第 10 回革新炉ワーキンググループ におけるご質問への回答

令和 8 年 1 月 29 日

資源エネルギー庁原子力政策課

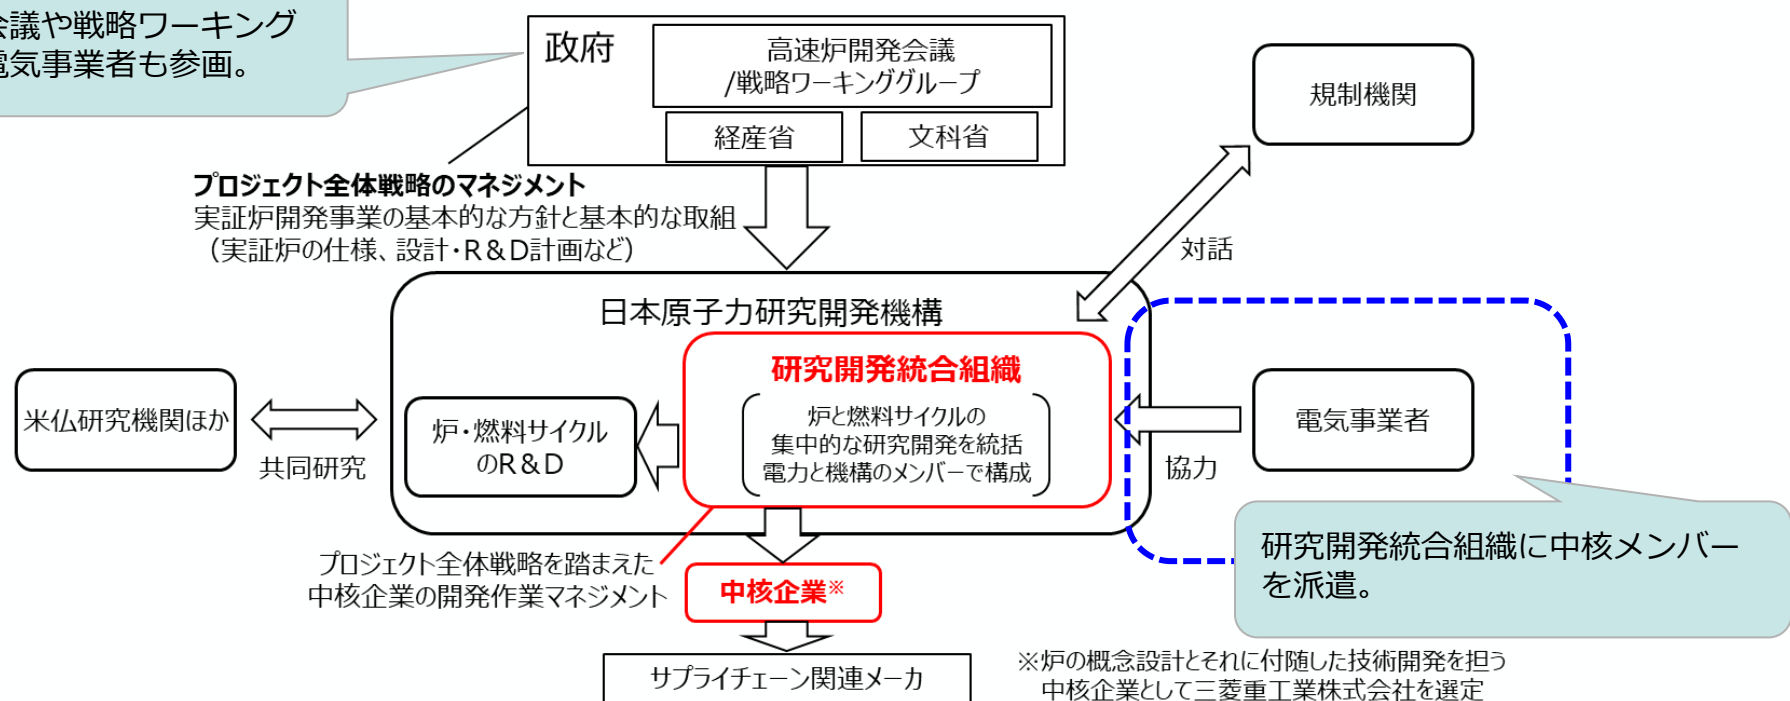
(1-3) 高速炉プロジェクトマネジメント上の課題に関して、資料2では、民間投資を呼び込む施策は具体的な記載がない。民間企業によるプルトニウム取扱いなどハードルの高さが指摘されており、実証炉開発に民間投資を呼び込むのは難しいが、対策として具体的にどのような考えがあるのか示してほしい。

今後、開発段階に応じた民間投資の呼び込みに向けて、各種論点の検討が必要であると考えております。戦略ロードマップでは、2028年度頃の現状の概念設計段階から基本設計・許認可手続き段階への移行判断に当たって、具体的には、新たな段階に応じた適切な事業運営体制の構築、立地や規制対応に関する具体的な対応の検討、開発資金調達できる仕組みの構築が重要とされています。

また、ご指摘のプルトニウム取扱いについては、研究開発のために大量のプルトニウムを扱い、ホット試験が必要となる等、民間が主体的に開発を進めるにはハードルが高いことから、当面は、軽水炉サイクルとの共通技術を含めて、JAEAがステークホルダーとの連携を図りつつ開発の中心的役割を果たす必要があると記載されております。

基本設計・許認可手続きの段階に応じた民間の参画・連携が得られるよう、国、電気事業者、メーカーと連携して各種論点の検討を進めていきます。

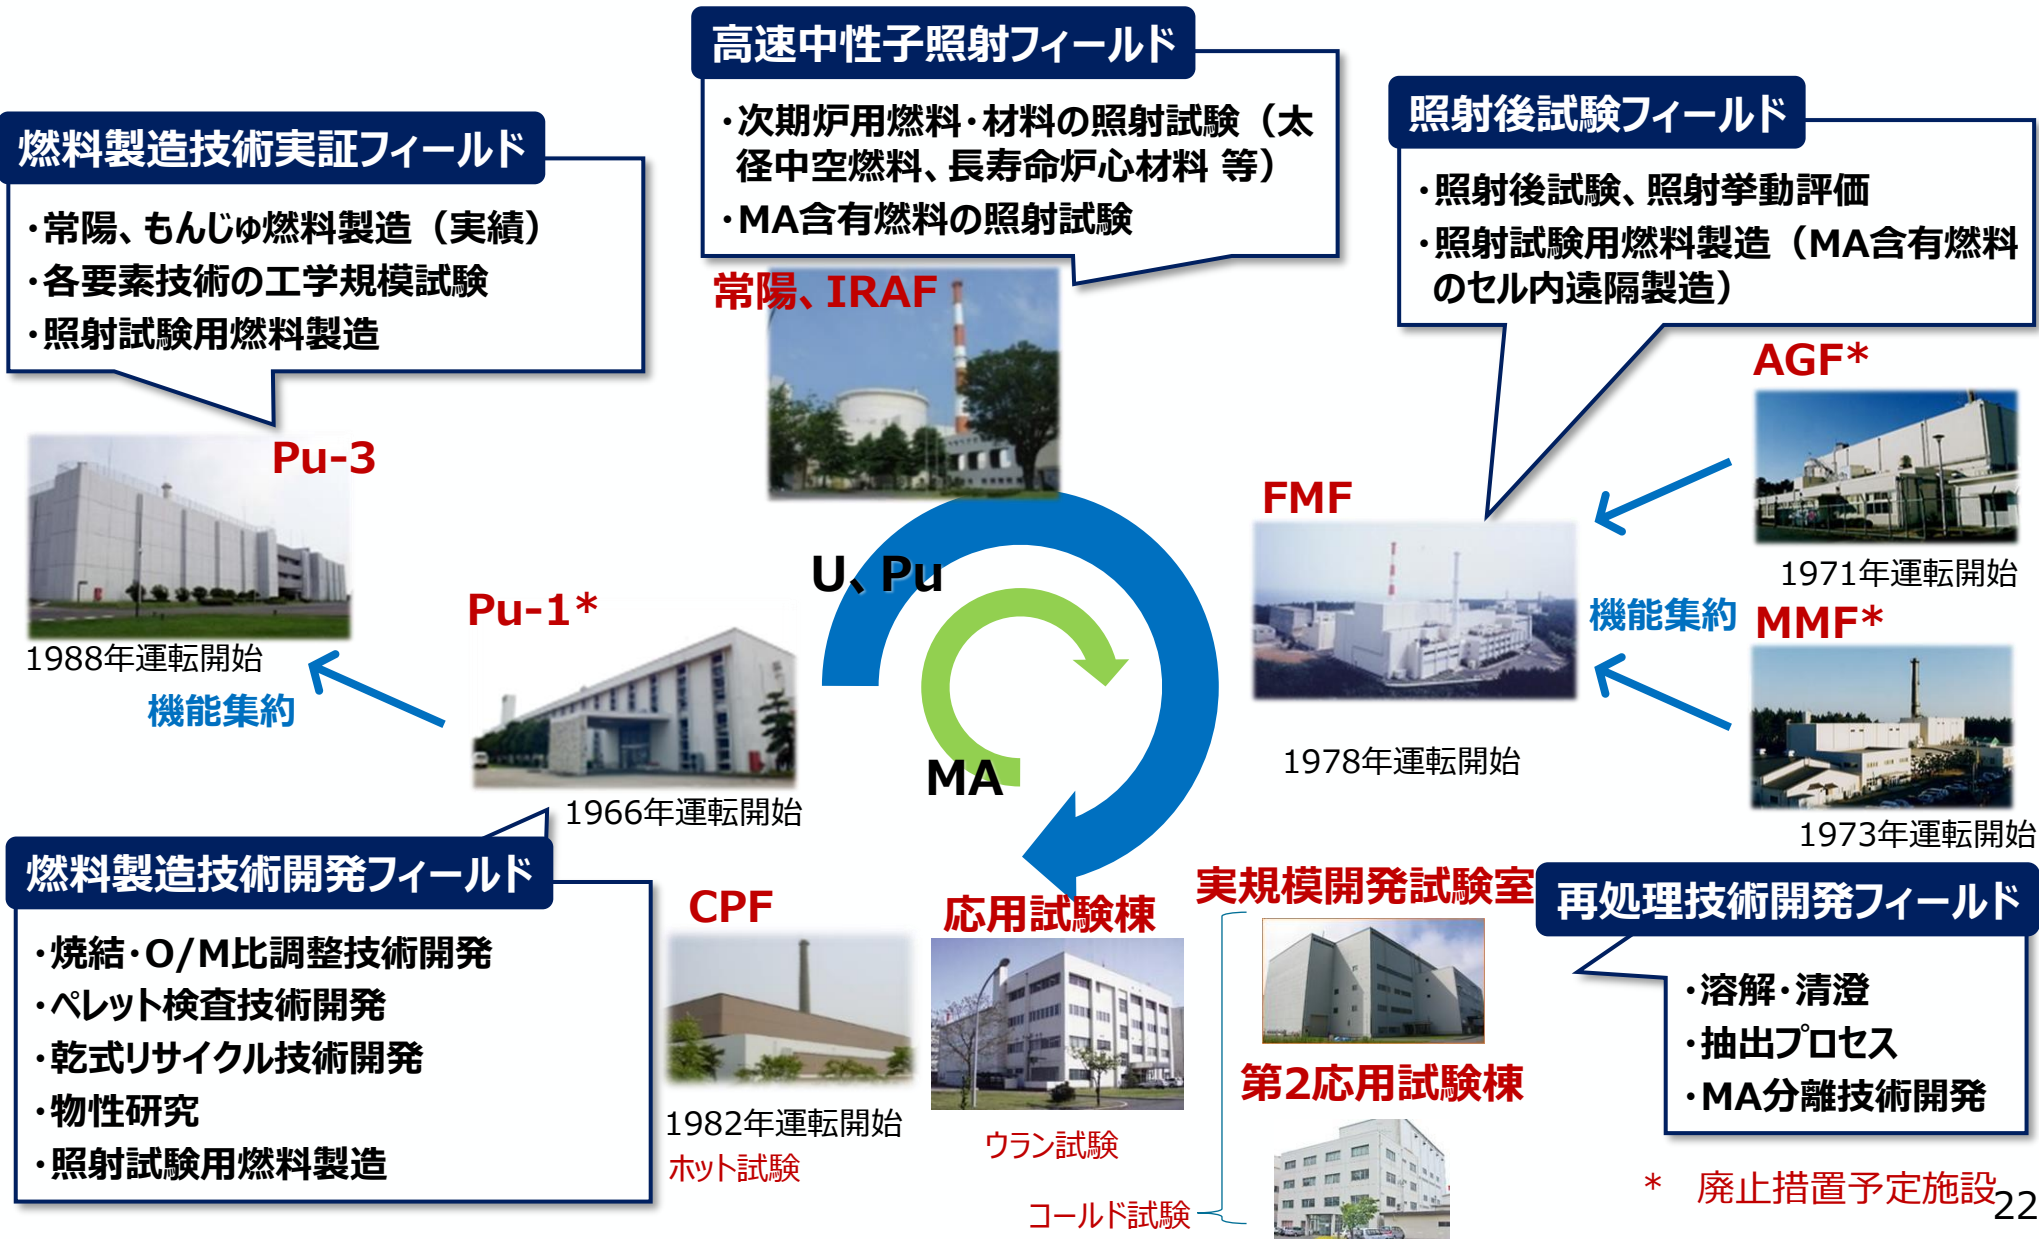
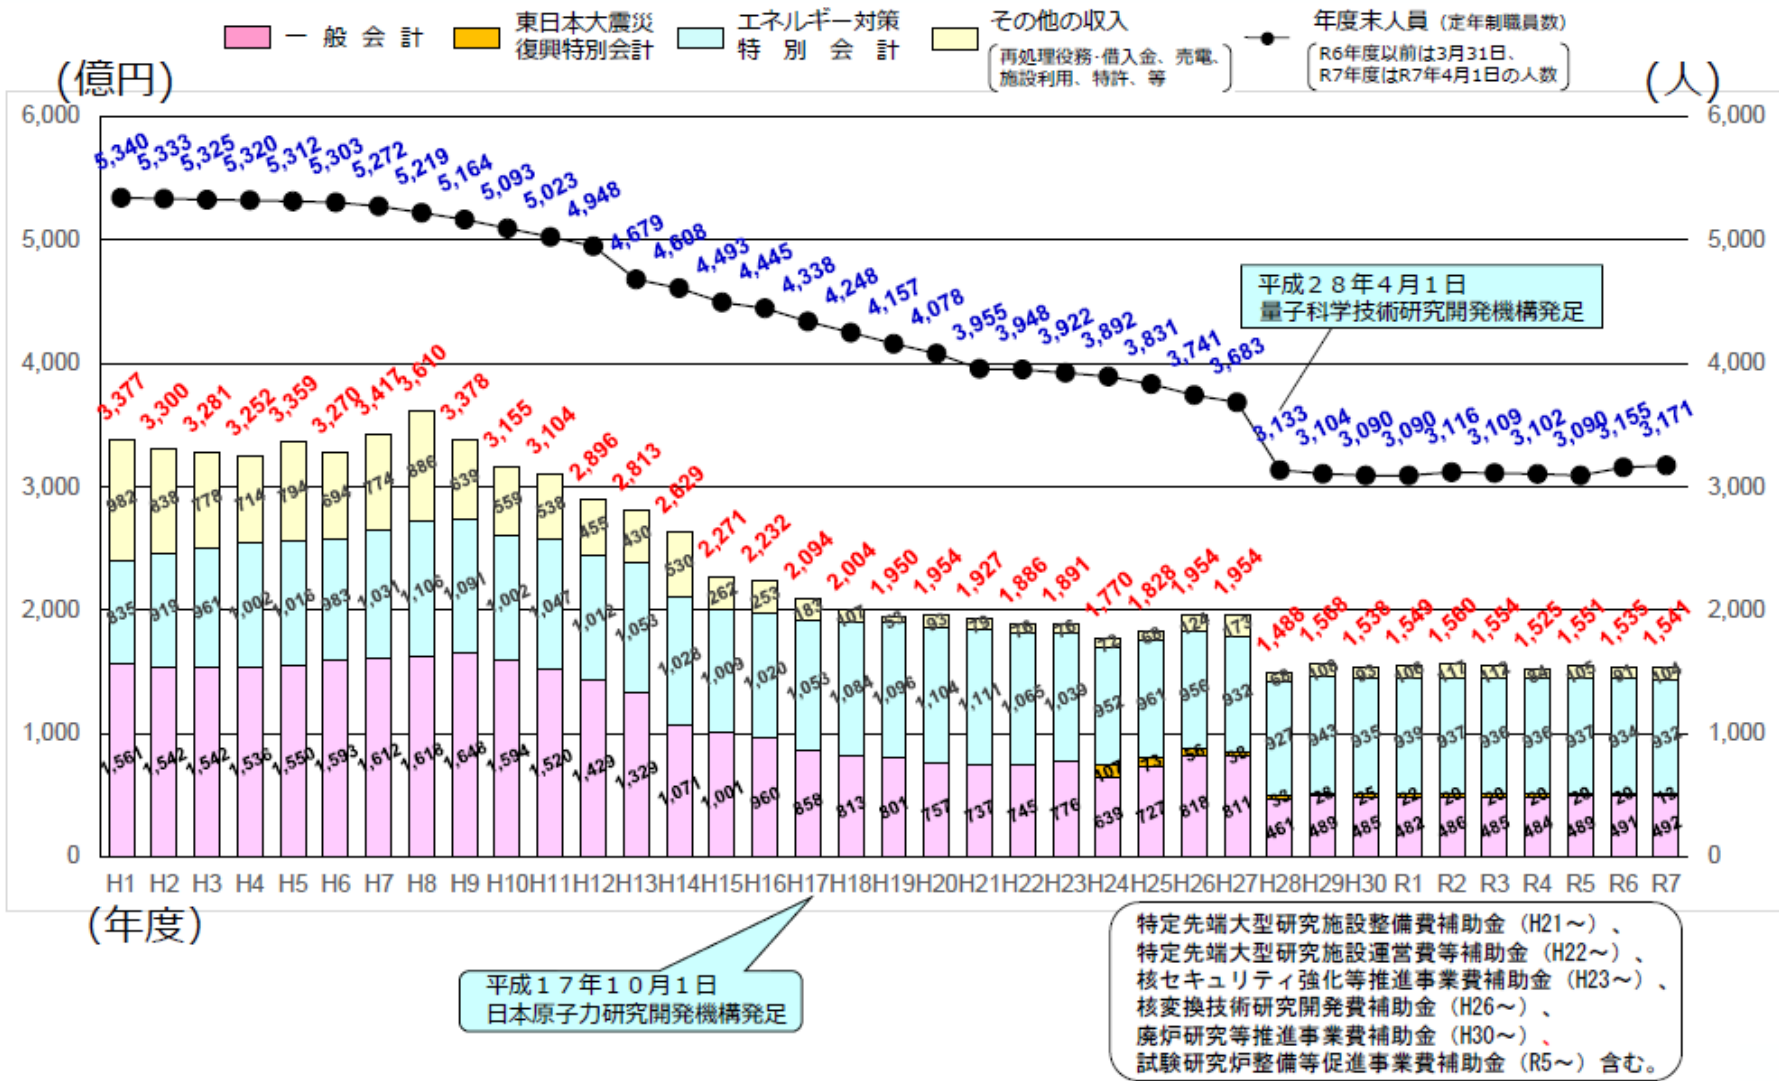
(1 - 4) 高速炉のサイクル技術に関して、酸化物燃料か金属燃料か、どちらにせよ JAEA の関与が重要で必須だが、人材や環境がどのくらい整っているのか懸念している。対策したうえで手厚く研究開発を行うべき。

酸化物燃料サイクルについては JAEA において高速炉の燃料製造、再処理の開発を従来行っており、中核となるべき人材、試験を行うための設備を有しています。

ただし、開発体制としては過去の実用化プロジェクトの凍結等により、機構人員・予算が減少しております。現状の2026年度頃の燃料技術の具体的な検討を進める上での体制は確保できているものの、今後の高速炉実証炉のプロジェクトを進める上では、開発経験者の再雇用、若手育成、ステークホルダーと連携した上で開発体制の強化を図る必要があります。

研究開発のための試験施設・設備については現状の研究開発に対応できているものの、老朽化が進んでいるものも多く、施設の統廃合も含め、開発を進めるための環境整備を進めています。

一方、金属燃料サイクルについては、国内では開発経験が限られているため日米協力を活用した検討を進めています。今後は、JAEA 内で開発の核となる人材の育成を図るとともに、電中研やメーカを結集した開発体制の構築を図るべく議論を進めています。

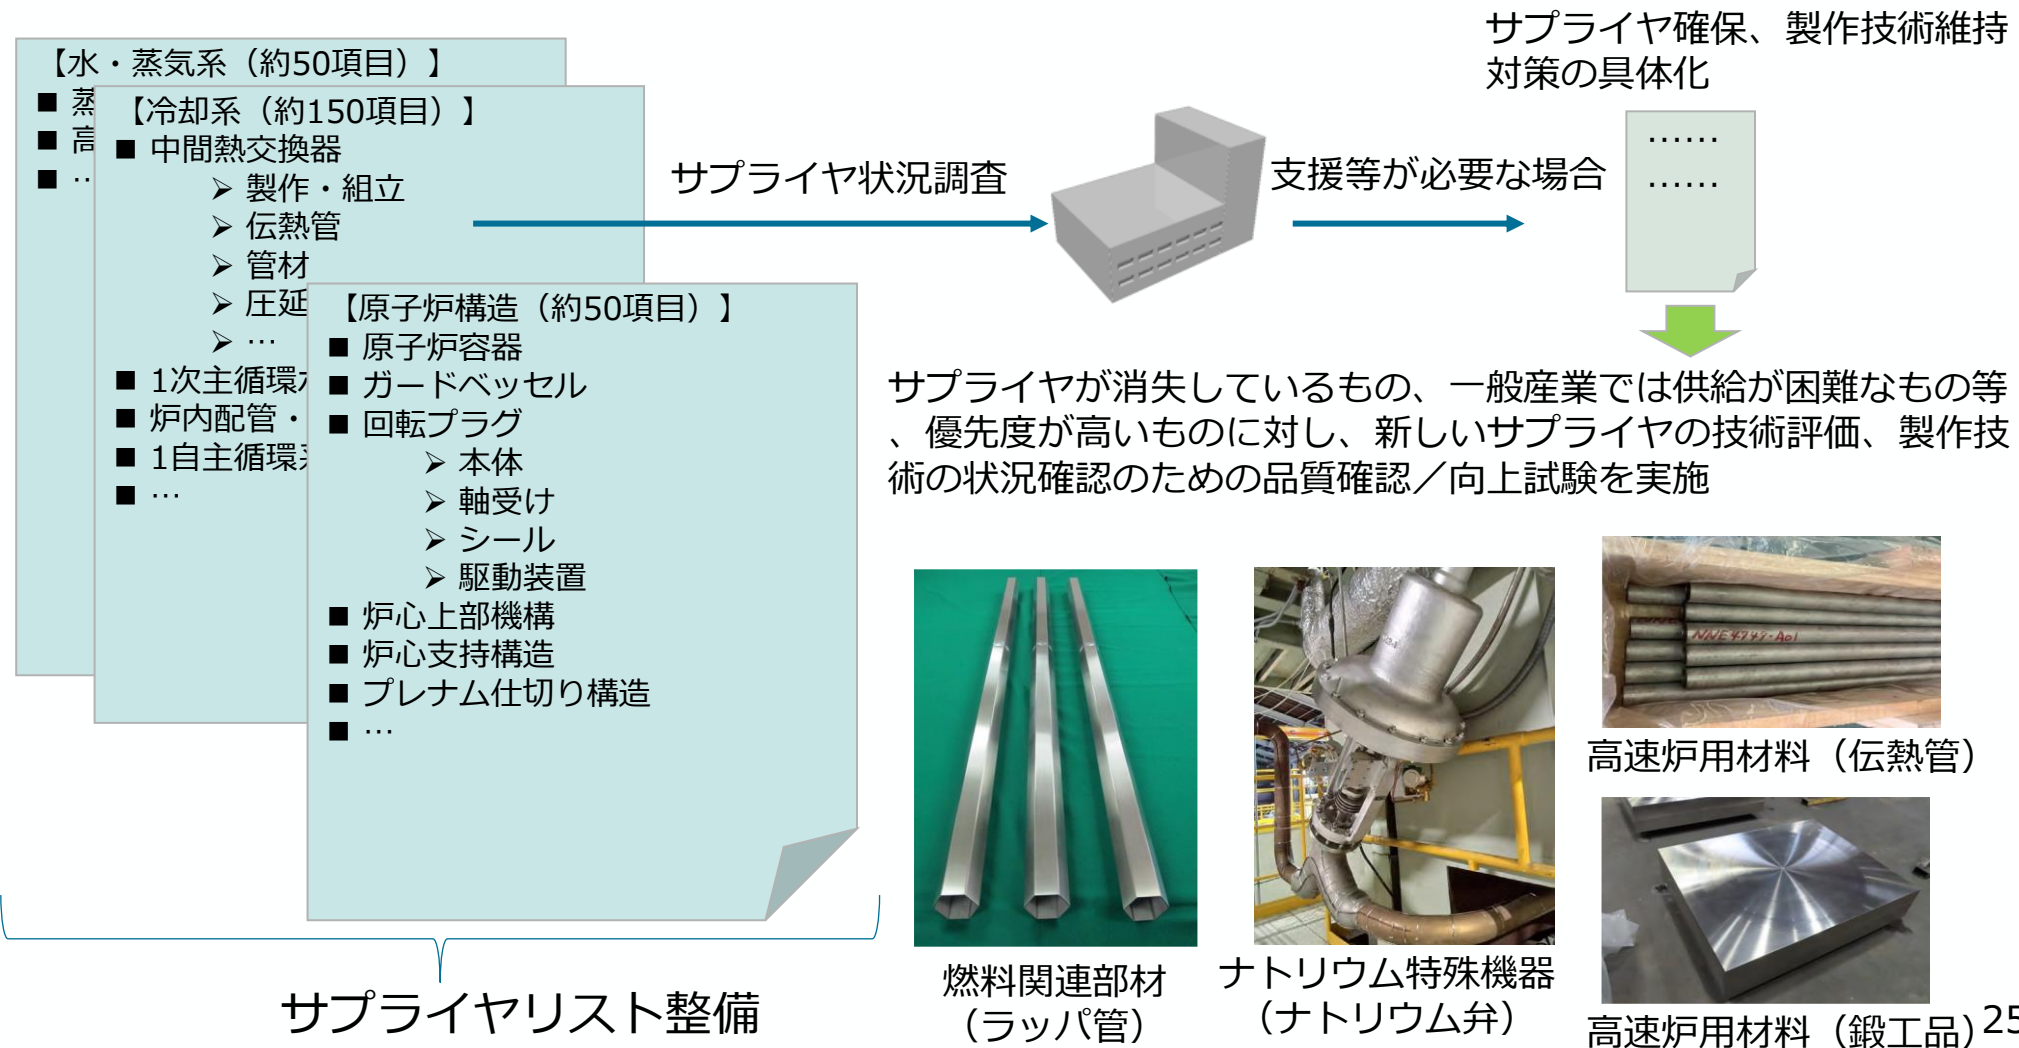
(1 - 6) サプライチェーンの問題として、燃料だけでなくプラントシステムを構成する部品にも不安がある。(略) 人材も同様で、必ずしも軽水炉システムと共通する技術や運転スキル、設計・製作が共通しているわけでもなく、継承がなされているか不安である。

サプライチェーンについてはJAEA、中核企業が協力して構築のため活動を行っています。炉システムだけでなく燃料と燃料サイクルの検討も行っています。状況については参考資料でまとめています。

運転／保全については「もんじゅ」の経験が重要と考えており、「もんじゅ」との連携を強化した検討の計画について議論を行っています。

- 実証炉向けサプライチェーン維持・再構築を目指し、24年度までに調達品/サプライヤリスト整備を完了
- 今後、実証炉向け製作/調達時期を見据え、計画的にサプライヤの確保、製作技術の維持を図る

図2.1 異なる電源による水素製造コスト

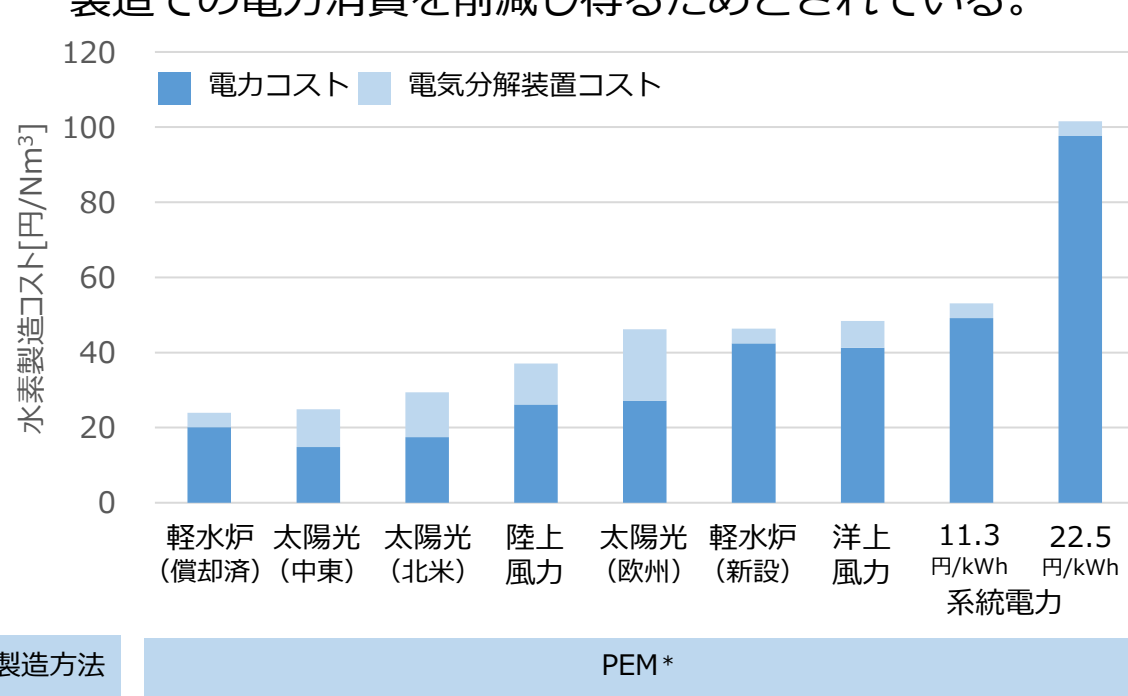
(2-1) 高温ガス炉の水素製造のコストについて感度分析含め教えてほしい。

- OECD/NEAの報告書によれば、電力コストが水素製造コストに最も影響を与える要因と分析されている。また、電気分解装置の設備費が与える影響も無視できず、特に低い稼働率の場合に顕著であるとされている。
- 図2.1の電源ごとの水素コスト比較などを踏まえ、本報告書では、原子力はその高い稼働率により、水素製造において競争力のある選択肢と評価している。
- また、図2.2の軽水炉-PEMと高温ガス炉-SOECの比較では、高温ガス炉の方が優位な可能性が示唆されている。これは、高温ガス炉の高温熱の活用によって、軽水炉のケースと比べて、水素製造での電力消費を削減し得るためとされている。
